和泉公告

公告号: A25-021

MICROSmart FC6A 系列通信模块/蓝牙通信盒之规格变更

图 1 检查状态

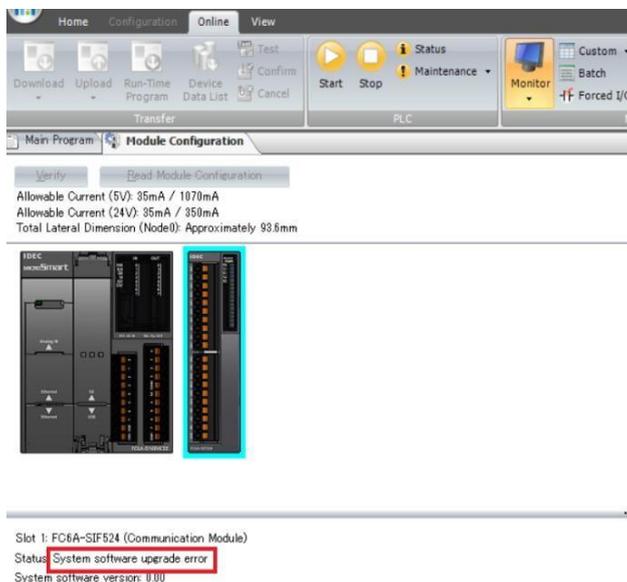
当 FC6A 串行通信模块或蓝牙通信盒打开时，已在进程中添加系统检查功能。如果检测到系统异常，则显示错误状态（系统更新错误（*1, *2））。

*1: 可以在 WindLDR 监视器上检查串行通信模块和蓝牙通信盒中的错误。

*2: 当状态为“系统软件升级错误”时，模块将停止工作。如果这种情况频繁发生，则可能是硬件故障。

图 2 硬件的版本号

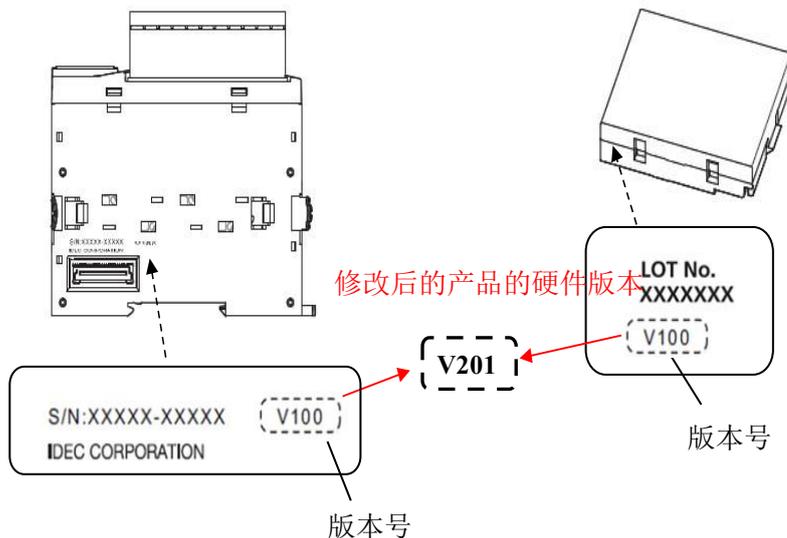
修改后的商品将在其产品标签上标注硬件版本号“V201”。
